**3. Пути (путей) движения внутри здания
(в т.ч. путей эвакуации)**

Муниципальное бюджетное образовательное учреждение

«Основная общеобразовательная школа № 16»,

Наименование объекта, адрес

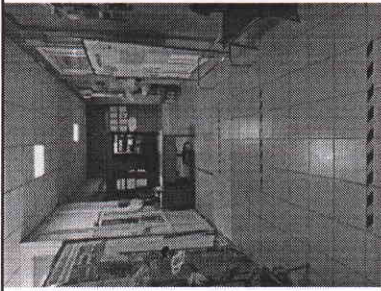
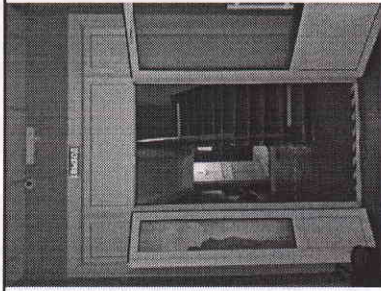
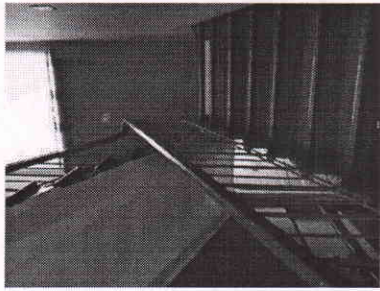
N п/п	Наименование функционально-планировочного элемента	Наличие элемента			Выявленные нарушения и замечания		Работы по адаптации объектов	
		есть/ нет	N на плане	N фото	Содержание	Значимо для инвалида (категория)	Содержание	Виды работ
3.1	Коридор (вестибюль, зона ожидания, галерея, балкон)	есть		 Фото 3.1	Ширина створки двери – 67 см., второй створки – 53 см.	К, О-н	При двухстворчатых входных дверях ширина одной створки (дверного полотна) должна быть 0,9 м. (п. 6.1.5 СП 59.13330.2016)	Организационные мероприятия

Фото 3.3 (а)

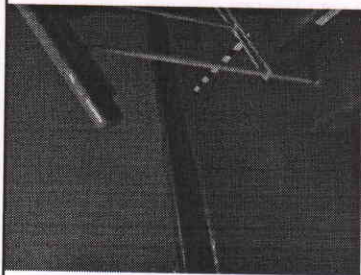
Фото 3.2	Отсутствуют места отдыха для МГН и их обозначение.	Все	Предусмотреть зоны отдыха на два-три места, в том числе для инвалидов на креслах-колясках, везде, где ожидают посетители, обозначить информационной табличкой. (п. 6.2.5 СП 59.13330.2016).	Организационные мероприятия
3.2.	Лестница (внутри здания)	есть		 Фото 3.3  Фото 3.4	Лестница не оборудована двусторонними поручнями. Высота поручней составляет 0,96 м. Окончания поручней имеют травмирующее окончание.	О-в, О-н С-ч, С-п	Установить лестницы поручни согласно требованиям. Поручни следует располагать на высоте 0,9 м и 0,7 м. Поручень перил с внутренней стороны лестницы должен быть непрерывным по всей ее высоте. Завершающие горизонтальные части поручня должны быть длиннее марша лестницы или наклонной части пандуса на 0,3 м и иметь не травмирующее завершение. (6.2.11 СП 59.13330.2016)	Текущий ремонт

Отсутствует выделение контрастным цветом краевых ступеней лестницы.

Оптимальным вариантом для охвата рукой являются поручни округлого сечения диаметром от 0,03 до 0,05 м. Расстояние в свету между поручнем и стеной должно быть не менее 0,045 м для стен с гладкими поверхностями и не менее 0,06 м для стен с шероховатыми поверхностями. (6.2.12 СП 59.13330.2016, ГОСТ Р 51261-2017)

Выделить цветом (или фактурой) краевые ступени лестницы путем нанесения одной или несколько полос, контрастных с поверхностью ступеней, (например, желтого цвета), имеющих общую ширину в

Фото 3.5

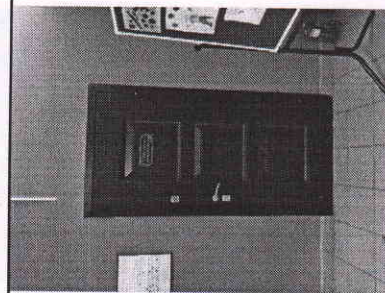
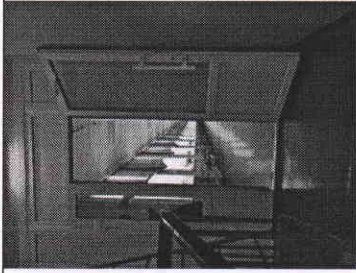
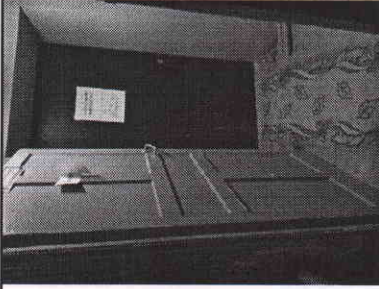
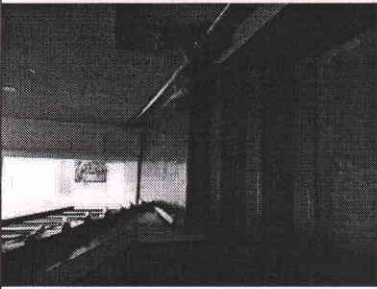
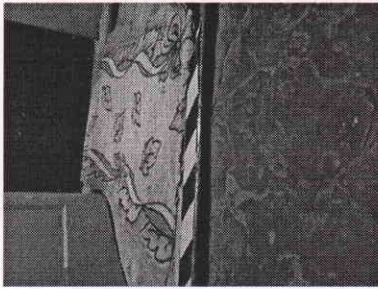
контрастной полосой и краем проступи - от 0,03 до 0,04 м. (п. 5.1.12 СП 59.13330.2016).	 		
3.3	Пандус (внутри здания)	нет								
3.4	Лифт пассажирский	нет								
3.5.	Дверь	есть				Рядом с дверьми со стороны ручки отсутствуют тактильные таблички о назначении помещения для людей с нарушением зрения.	С-ч	Разместить информационные таблички обозначающие назначение кабинетов на стене со стороны ручки двери, на высоте от 1,4 до 1,6 м и на расстоянии 0,3 м от центра информационного блока таблички до края дверного проема с учетом п. 6.2.1.5, 6.2.1.6 ГОСТ Р 51671-2020. Табличка должна быть контрастной, выполненной	Текущий ремонт

Фото 4.1

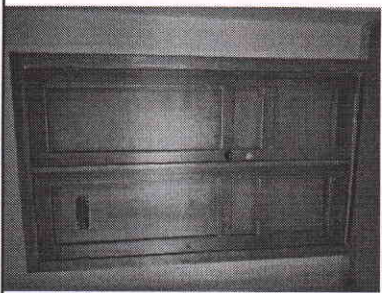
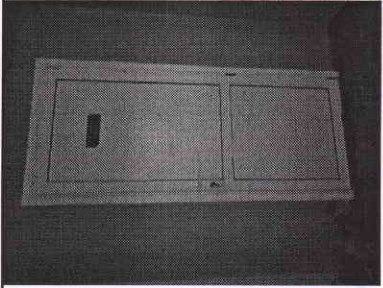
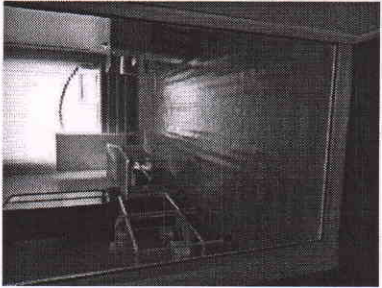
N п/п	Наименование функционально-планировочного элемента	Наличие элемента			Выявленные нарушения и замечания		Работы по адаптации объектов	
		есть/нет	N на плане	N фото	Содержание	Значимо для инвалида (категория)	Содержание	Виды работ
4.1	Кабинетная форма обслуживания	есть						
4.1.1					Отсутствуют информирующие обозначения рядом с дверью, со стороны ручки.	С-п, С-ч	Разместить информационные таблички обозначающие назначения кабинетов на стене со стороны ручки двери, на высоте от 1,4 до 1,6 м и на расстоянии 0,3 м от центра информационного блока таблички до края дверного проема с учетом п. 6.2.1.5, 6.2.1.6 ГОСТ Р 51671-2020. Табличка должна быть контрастной, выполненной рельефно-	Текущий ремонт

Ширина дверного проема «в свету» 0,60 м. Высота порога в дверном проеме более 0,014 м (0,06 м).	К, О-н К	Обеспечить ширину дверных проемов 0,9 м (п.6.2.4 СП 59.13330.2016). Обеспечить высоту порога входной двери не более 0,014м (п. 6.1.5 СП 59.13330.2016). До момента адаптации дверного проема оборудовать дверной проем мобильными пандусами.	Капитальный ремонт Индивидуальное решение с ТСР
		Фото 4.2 (а) 	На первом и втором этаже отсутствуют кабинеты доступные для обучения детей с инвалидностью.	К	Выделить и приспособить кабинеты на первом этаже для доступа людей, передвигающихся на креслах-колясках. Обеспечить зону комфортного размещения кресла-коляски параметрами не менее 900х1500. Для учащихся, передвигающихся в кресла-коляске, – выделить один-два первых стола в ряду у дверного проема. Поверхность столов индивидуального пользования используемых посетителями-инвалидами на креслах-колясках, должна находиться на высоте не более 0,80-0,85 м над уровнем пола. Ширина и высота проема для ног должна быть не менее 0,75 м, глубина - не менее 0,5 м,	Организационные мероприятия

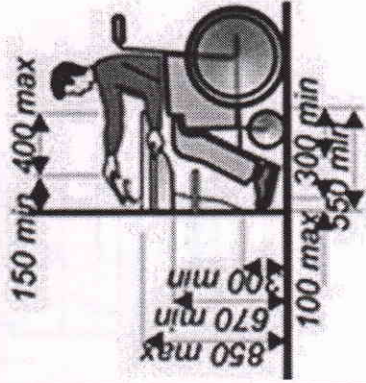
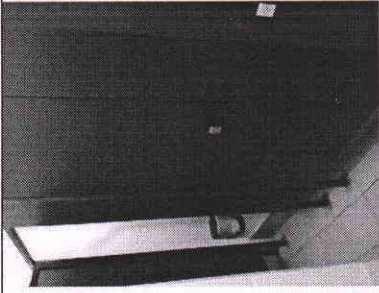
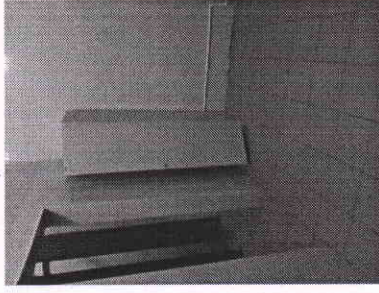
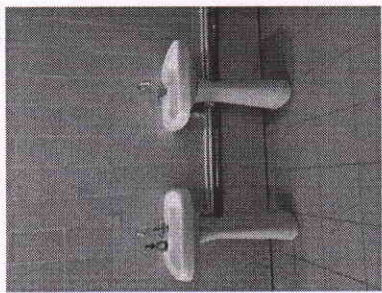
5.1	Туалетная комната	есть		 Фото 5.1	Размер и оборудование туалетной кабины не соответствуют требованиям доступности для людей с инвалидностью: ширина двери 0,54 - 0,75 м, порог 0,16 м, размер помещения 8 х 0,8 м. В кабине рядом с унитазом отсутствует пространство не менее 0,75 м для размещения кресла-коляски, свободное пространство диаметром 1,4 м для разворота кресла-коляски.	К, О-н	Рекомендуется переоборудовать (перестроить) санузел на первом этаже) таким образом, чтобы выделить пространство под универсальную туалетную кабину размером не менее, м: ширина - 2,2, глубина - 2,25, ширина двери - 0,9, дверь должна открываться наружу, в соответствии с требованиями доступности для людей с инвалидностью и маломобильных групп населения (п.6.3.3 СП 59.13330.2016).	Капитальный ремонт

В кабине рядом с унитазом предусмотреть пространство не менее 0,75 м для размещения кресла-коляски, предусмотреть в туалетной кабине свободное пространство диаметром 1,4 м для разворота кресла-коляски (п.6.3.3 СП 59.13330.2016).	Капитальный ремонт
			Раковина не оборудована поручнями. Высота раковины 0,86 м. Высота унитаза 0,40 м. Отсутствуют поручни.	К, О-н	Обеспечить возможность пользования раковиной в санузле людям с инвалидностью. Расстояние от стены до края раковины на уровне пола (проем для ног) должно составлять не менее 0,55 м.	
			Фото 5.2 			
			Фото 5.3 			
			Фото 5.4

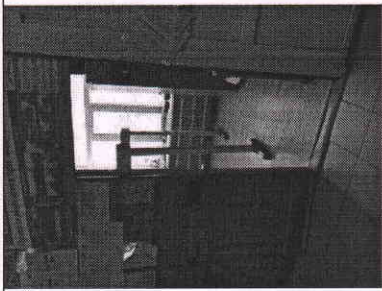
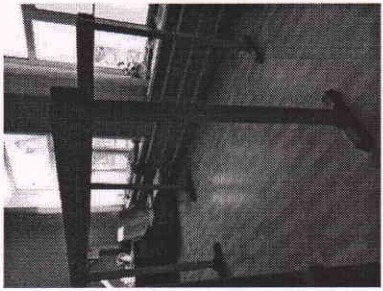
5.3	Бытовая комната (гардеробная)	есть	 Фото 5.7  Фото 5.8	Не предусмотрено специально выделенного места для людей, передвигающихся на креслах-колясках. Ширина дверного проёма 0,67 м.	К	К	Установить крючки для одежды в зоне досягаемости, на высоте 1,0-1,2; обеспечить свободный доступ кресла-коляски к ним. Обеспечить ширину дверных проёмов 0,9 м (п.6.2.4 СП 59.13330.2016).	Текущий ремонт	Капитальный ремонт
	ОБЩИЕ требования к зоне			Туалет для обучающихся не доступен для людей, передвигающихся на кресле-коляске и с нарушением опорно-двигательного аппарата.	Все	Кабинка	должна соответствовать размерам свободного маневрирования на инвалидной коляске: ширина - 1,65 м, глубина - 2,2 м (п. 6.3.3 СП 59.13330.2016). В кабине должен быть установлен высокий унитаз для использования инвалидом-колясочником с откидными поручнями (п. 6.3.3 СП 59.13330.2016, п. 8.9 СП 136.13330.2012).	Организационные мероприятия

Раковину следует оснастить опорным поручнем и сенсорным смесителем (6.2.12, 6.3.3, 6.4.2 СП 59.13330.2016, п. 8.3 СП 136.13330.2012, п. 6.3.9 СП 59.13330.2016). Рекомендуется оборудовать доступный туалет Туалет оборудовать системой вызова помощи персонала, обеспечивающей связь с помещением дежурного персонала. Раковину оборудовать однорычажным смесителем с термостатом. Применение кранов с раздельным управлением горячей и холодной водой не допускается.	
--	--

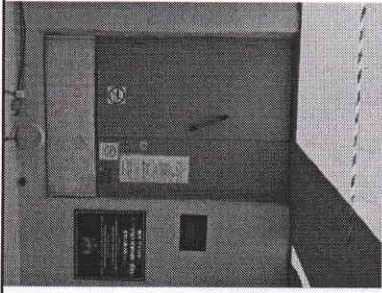
N п/п	Наименование функционально-планировочного элемента	Наличие элемента			Выявленные нарушения и замечания		Работы по адаптации объектов	
		есть/ нет	N на плане	N фото	Содержание	Значимо для инвалида (категория)	Содержание	Виды работ
6.1	Визуальные средства	есть						
6.1.1	Лестница (наружная)			 Фото 6.1 (2.9)	Отсутствует выделение контрастным цветом краевых ступеней лестницы.	С-ч	Выделить цветом (или фактурой) краевые ступени лестницы путем нанесения одной или несколько полос, контрастных с поверхностью ступеней, (например, желтого цвета), имеющих общую ширину в пределах 0,08-0,1 м. Расстояние между контрастной полосой и краем проступи - от 0,03 до 0,04 м. (п. 5.1.12 СП 59.13330.2016).	Текущий ремонт

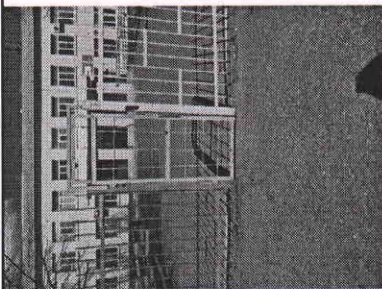
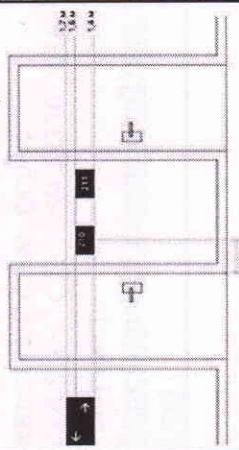
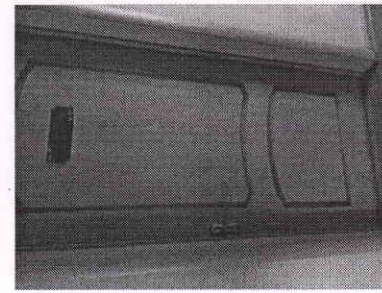
6.1.2	Двери (входные)		На входных дверях отсутствует знак, указывающий на доступность здания	К,Г,С	Рекомендуется установить знак, указывающий на доступность объекта  (п. 6.1.7, 6.5.1 СП 59.13330.2016; п. 4.3.7 ГОСТ Р 52131-2019).	Организационные мероприятия
6.1.3	Пути эвакуации (в т.ч. зоны безопасности)		На плане эвакуации отсутствует обозначение путей движения для людей с инвалидностью.	Все	Отразить на плане эвакуации пути движения при эвакуации людей с инвалидностью (п.6.5.2, 6.5.3 СП 59.13330.2016). Разработать регламент и провести мероприятия, обеспечивающие безопасность посетителей в соответствии с требованиями Федеральных законов N 123-ФЗ и N 384-ФЗ с обязательным учетом психофизиологических возможностей инвалидов различных категорий, их численности и места предполагаемого нахождения в школе (п.6.2.19 СП 59.13330.2016).	Организационные мероприятия

6.2	Акустические средства	нет							Организа ционные мероприя тия
6.3	Тактильные средства	нет							
6.3.1	Двери (вход на территорию)		 Фото 6.4 (1.1)	Отсутствуют информмирующие тактильные таблички для людей с нарушением зрения.	С-п, С-ч	Разместить рядом с дверью со стороны дверной ручки, информмирующие тактильные таблички для людей с нарушением зрения с использованием рельефных знаков и символов, а также рельефно-точечного шрифта Брайля на высоте от 1,2 до 1,6 м: - перед входом в здание с указанием наименования учреждения, времени оказания услуг (приемных часов) (п. 6.5.9 СП 59.13330.2016).	Текущий ремонт
